Modulo per la presentazione delle osservazioni per i piani/programmi/progetti sottoposti a procedimenti di valutazione ambientale di competenza statale

ID: Codice procedura (ID_VIP/ID_MATTM):10844

Impianto per la produzione di energia elettrica da fonte eolica, costituito da 6 aerogeneratori della potenza complessiva di 37,2 MW, un sistema di accumulo da 25 MW e relative opere connesse in località "Rempillo" nel comune di Pitigliano (GR).

TESTO DELLE OSSERVAZIONI

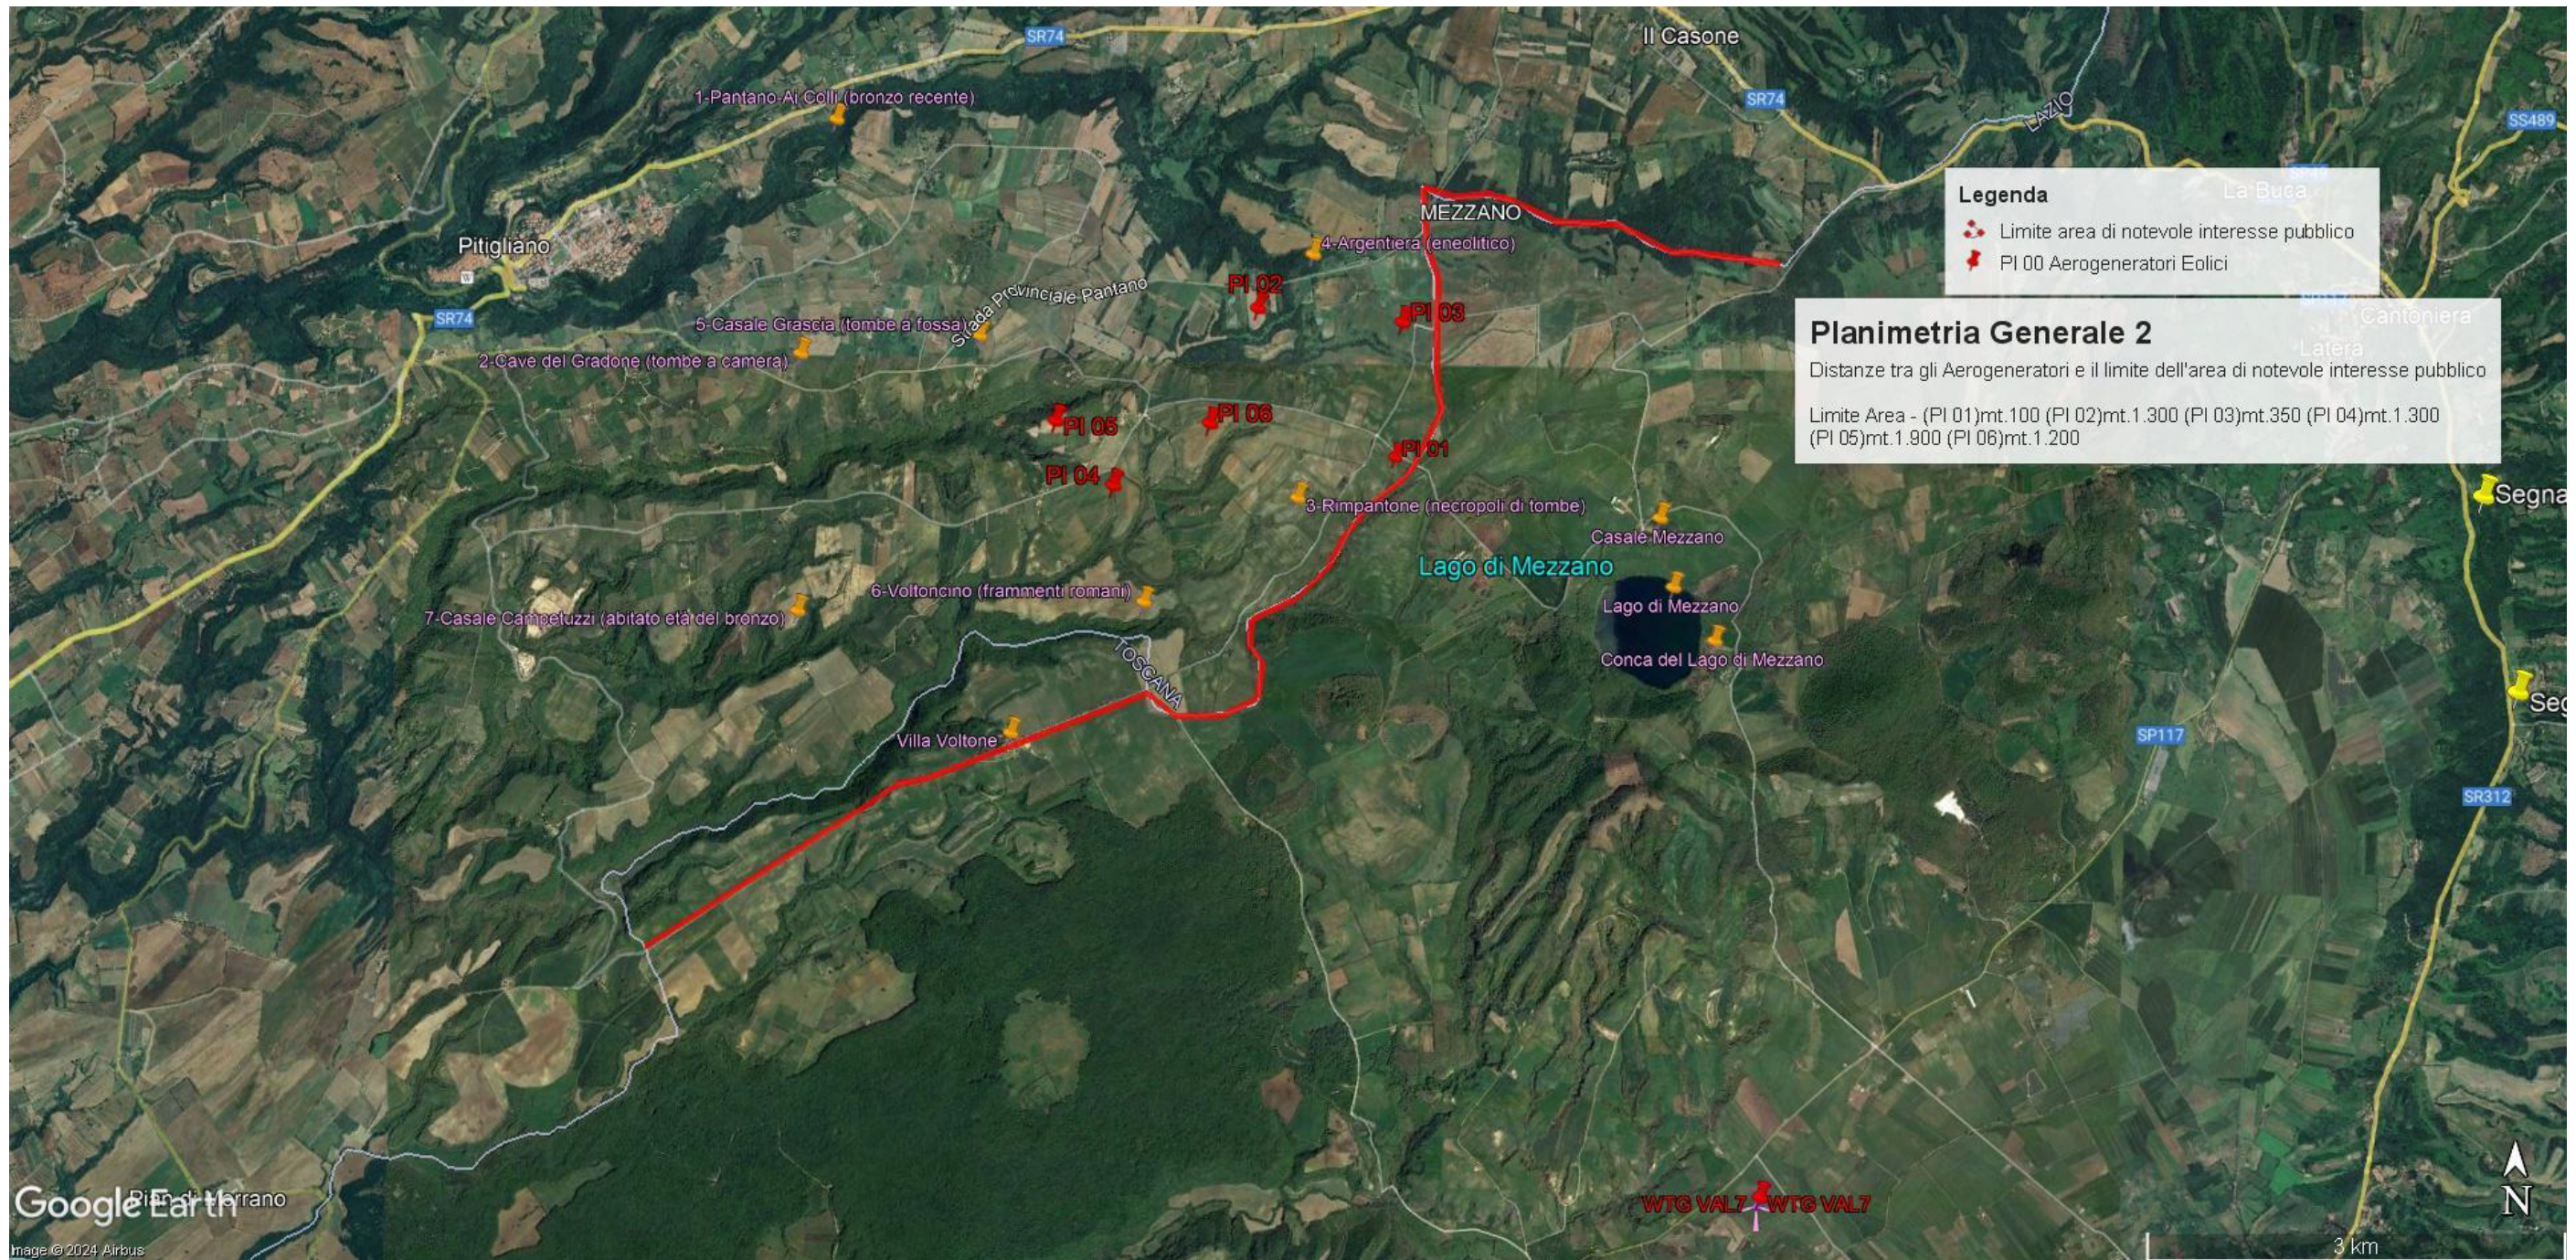
OSSERVAZIONE N. 1 : AREA dell'IMPIANTO EOLICO NON IDONEA ai sensi dell'art. 20 com. 8 lettera c quater del Decreto Legislativo n. 199/2021 e ss.mm.ii.

Immagine n. 1. Linea rossa indicante il confine Regioni Lazio-Toscana che coincide con parte del Perimetro del **vincolo di notevole interesse pubblico** ex art. 136 Codice Beni Culturali “ **Conca del Lago di Mezzano e territorio circostante**” ed i sei aerogeneratori localizzati con segnaposto rossi da P01 a P06 e ricadenti all’interno delle fasce di rispetto di 3 km dal bene vincolato e quindi in **area non idonea** al loro insediamento (ex art 20 co. 8 lettera c quater del D.Lgs n. 199/2021 e ss.mm.ii).

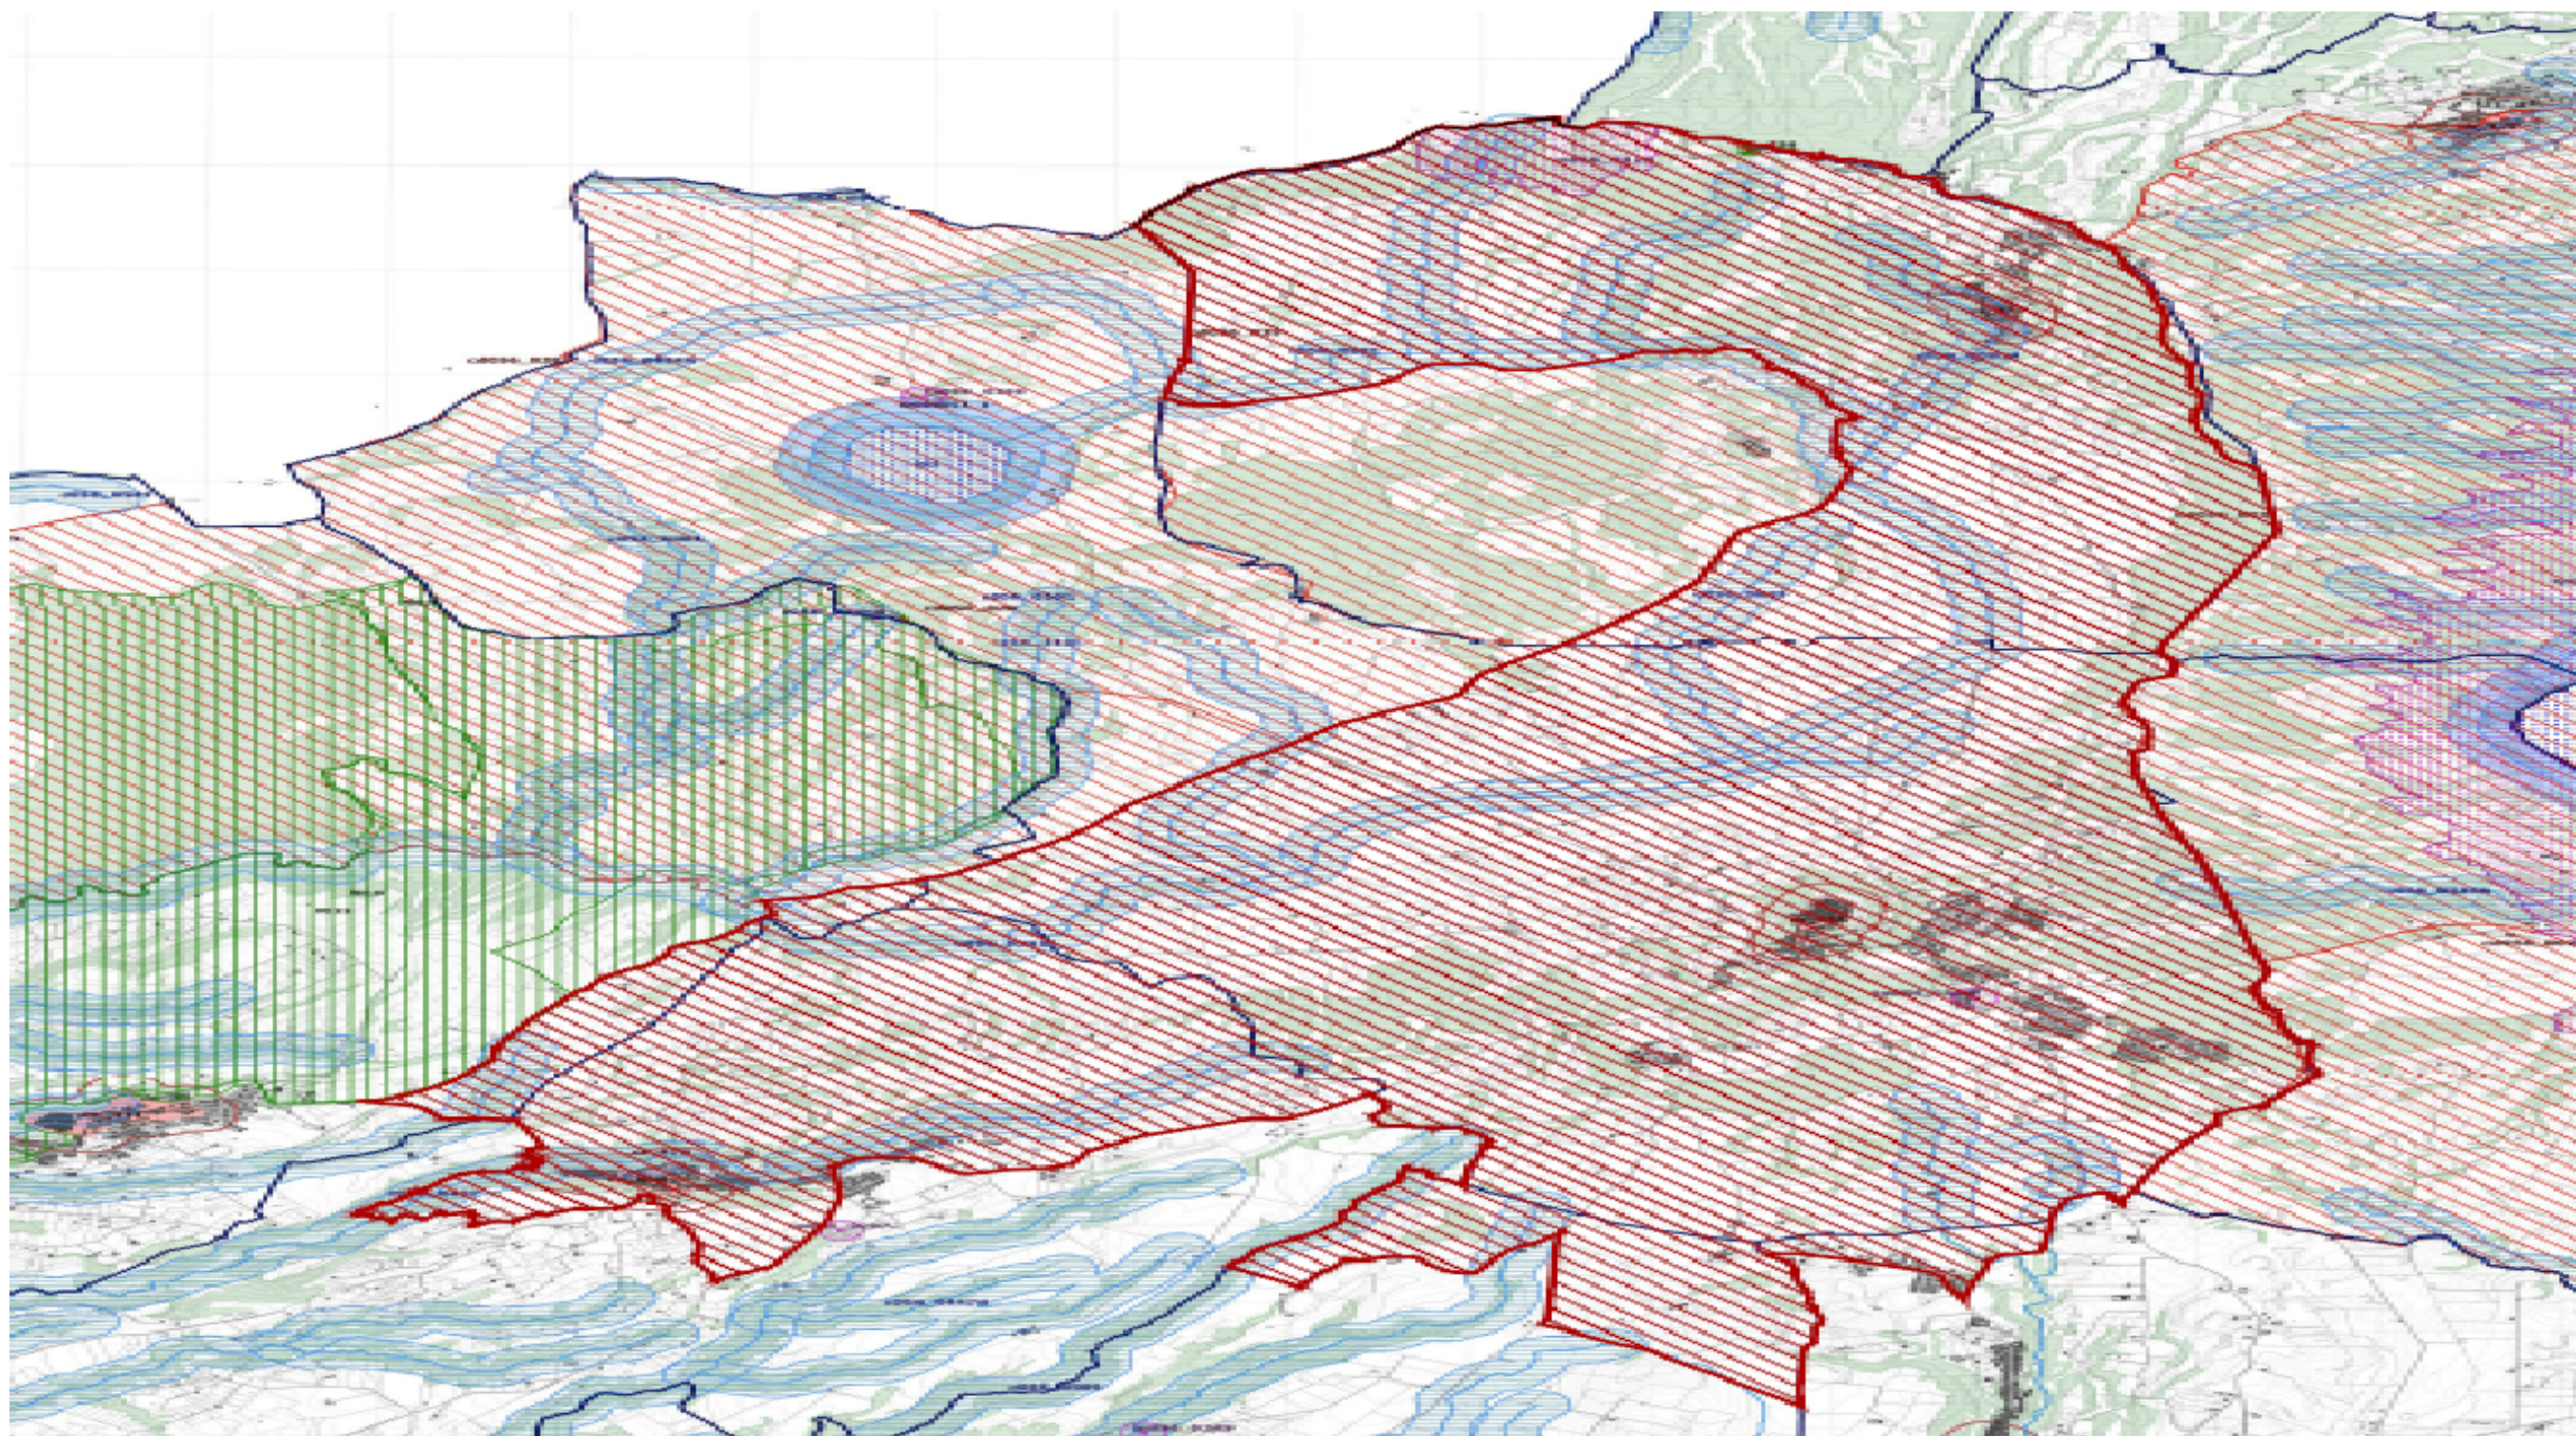
Immagine n. 2. *Mappa tratta dalla proposta di nuovo vincolo “Ambito paesaggistico, geologico e geomorfologico dell’orlo della caldera di Latera e delle sue pendici interessate dai centri eruttivi periferici”* (si veda a riguardo la proposta pubblicata sul sito del MIC in data 09/08/2023) che conetterà le aree di notevole interesse pubblico ex art. 136 del D.Lgs n. 42/2004 “ Conca del Lago di Mezzano e territorio circostante” a sinistra e “Conca del Lago di Bolsena” a destra

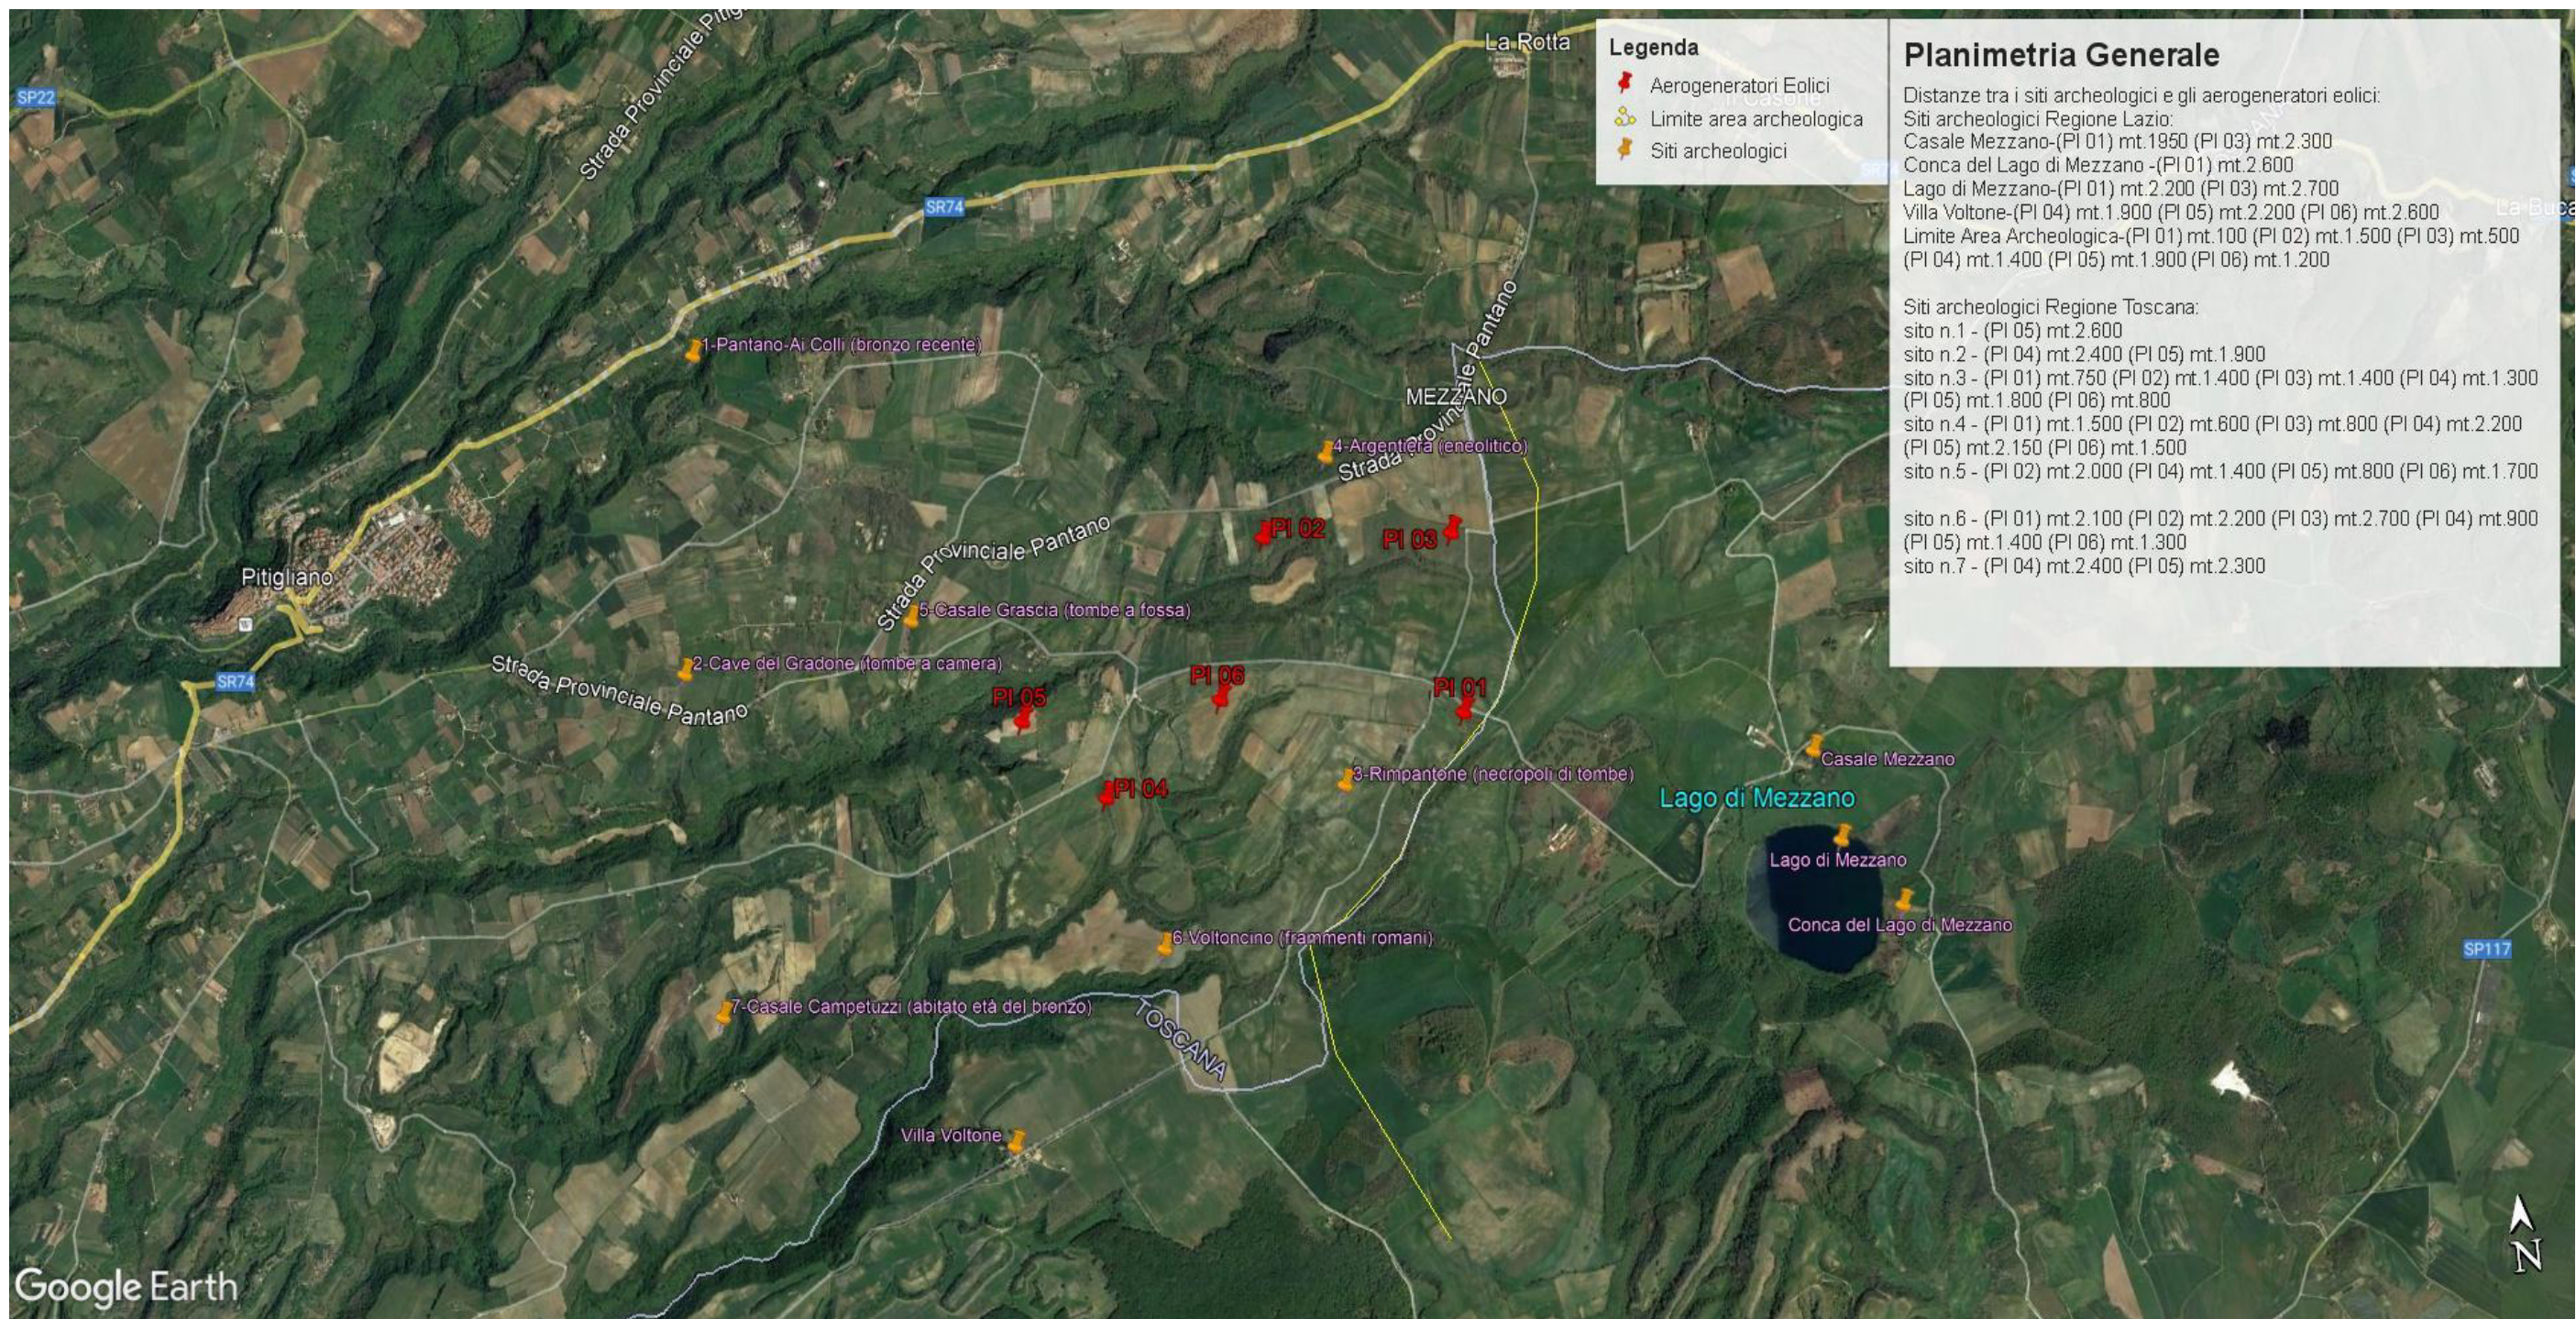
Inoltre, la zona in cui insisterebbe l'impianto eolico industriale Rempillo è compresa nelle fasce di rispetto di 3 km di diversi beni archeologici tutelati dalla parte II del Codice dei Beni Culturali (vedi Allegato, immagine n. 3). Inoltre le pale P04 e P05 ricadono all'interno di un'area archeologica che la Proponente vorrebbe cancellare per il semplice fatto che non è riportata nel documento regionale ma nel documento provinciale come meglio dettagliato nell'Osservazione n. 5. Alla luce di quanto documentato appare chiaro quindi che la collocazione dell'impianto non ha tenuto conto alcuno dei vincoli dell'area nella quale è stato progettato e l'inserimento dell'impianto eolico nel paesaggio e sul territorio non è corretto (Allegato IV delle Linee guida nazionali di cui al D.M dello Sviluppo economico del 10.09.2010).

Immagine n. 3. Impatti dei sei aerogeneratori (in rosso) ricadenti nelle fasce di rispetto dei 3 km dai Beni Culturali (in giallo) e quindi in **area non idonea** al loro insediamento (ex art 20 co. 8 lettera c quater del D.Lgs n. 199/2021 e ss.mm.ii). **Inoltre si segnala che le pale P04 e P05 ricadono all'interno di un'area archeologica e quindi in altra area non idonea.**
